**sur le projet ferroviaire et logistique d'extension de la zone
d'activités de Clesud sur les communes de Grans (13) et de
Miramas (13) – 3e avis**

**N° MRAe
2022APPACA34/3126**

Avis du 20 mai 2022 sur le projet ferroviaire et logistique d'extension de la zone d'activités de Clesud sur les communes de Grans (13) et de Miramas (13) – 3e avis

Figure 3: plan de masse de l'opération Clesud Terminal (existant en hachuré, projet d'extension en bleu). Source : étude d'impact.

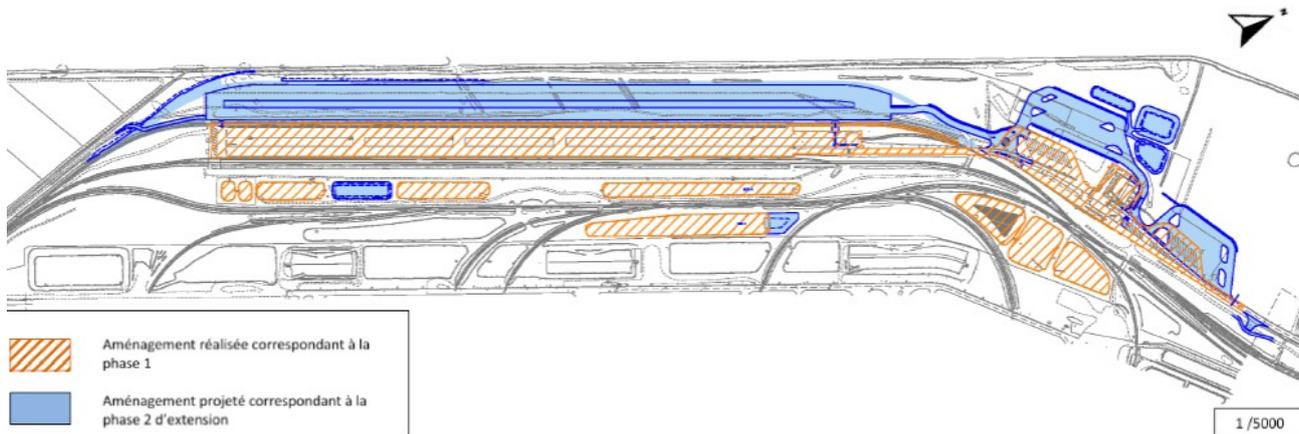
De plus, l'étude d'impact ne donne aucune information sur le niveau du radier de l'extension du bassin Bri4 et le niveau piézométrique de la nappe, afin d'évaluer le risque de contamination.

La MRAe recommande de prendre en compte les résultats du suivi complémentaire de la nappe effectué par Grans Développement pendant la période des plus hautes eaux de l'année 2020, puis de revoir, le cas échéant, le dimensionnement du bassin d'infiltration Bri5, afin de préserver une épaisseur de un mètre entre le toit de la nappe souterraine et le fond du bassin. La MRAe recommande également de préciser le niveau du radier de l'extension du bassin Bri4 et le niveau piézométrique de la nappe.
